Keuringsverslag van een elektrische laagspanning- en zeer lage spanningsinstallatie

NIET CONFORM

Straatnaam	Saint-Sauveurstraat
Huisnummer	71
Busnummer	
Postcode	9600
Gemeente	RONSE
Land	België

Controlebezoek van een oude huishoudelijke elektrische installatie van een wooneenheid bij verkoop op vraag van de verkoper volgens (KB 08/09/2019) - AREI Boek 1- 8.4.2. en 8.2.1. en 4.2.4.3.

Afbeelding schakel- en verdeelbord:

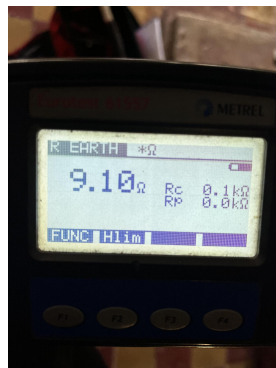
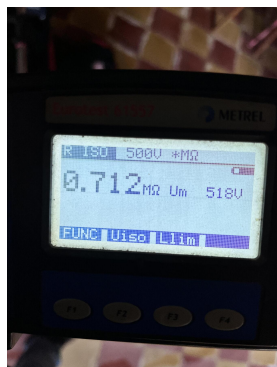
I5.01 De aanduiding van de stroomkringen en/of apparatuur, aansluitklemmen, enz dient aangebracht of vervolledigd te worden. (Boek 1 Onderafdeling 3.1.3.1. en 3.1.3.3.A. en 5.1.6.1)

I5.03 Het verdeelbord is niet makkelijk toegankelijk. (Boek 1 Onderafdeling 5.3.5.1.C.)

I5.06 De deur en/of afschermplaat op het verdeelbord geplaatst. Aanraking van onder spanning staande delen mogelijk. (niet tenminste IPXX-B) (Boek 1 Afdeling 5.1.4. en 5.3.5.1.A. en 4.2.2.3.)

I5.10 De genaakbare, naakte onder spanning staande delen zijn onvoldoende afgeschermd. (Boek 1 Afdeling 5.1.4. en 4.2.2.3.)

I5.11 Niet gebruikte invoeringen van het verdeelbord zijn niet correct of onvoldoende afgedicht. (Boek 1 Afdeling 5.1.4. en 4.2.2.3.)

I5.12 De doorsneden van de interne verbindingen en/of van de verdeelrails in het bord zijn onvoldoende. (Boek 1 Onderafdeling 4.4.1.1. en 4.4.1.5.)

I5.14 De nominale spanning dient duidelijk vermeld te worden op een oordeelkundig gekozen plaats. (Boek 1 Onderafdeling 3.1.3.3.)

I5.15 Een alpolige scheidingsschakelaar is te voorzien om bord volledig spanningsloos te kunnen zetten. (Boek 1 Onderafdeling 5.3.5.1.B. en nota)

I7.01 De smeltzekeringhouders of houders van kleine vermogensschakelaars met pennen met een sectie kleiner dan 10mm² zijn niet voorzien van kalibreerelementen. (Boek 1 Onderafdeling 5.3.5.5.A.)

I7.07 De aanduiding van de nominale stroomsterkte van smeltzekeringen en/of vermogensschakelaars is niet zichtbaar of is uitgewist. (Boek 1 Onderafdeling 1.4.2.1.)
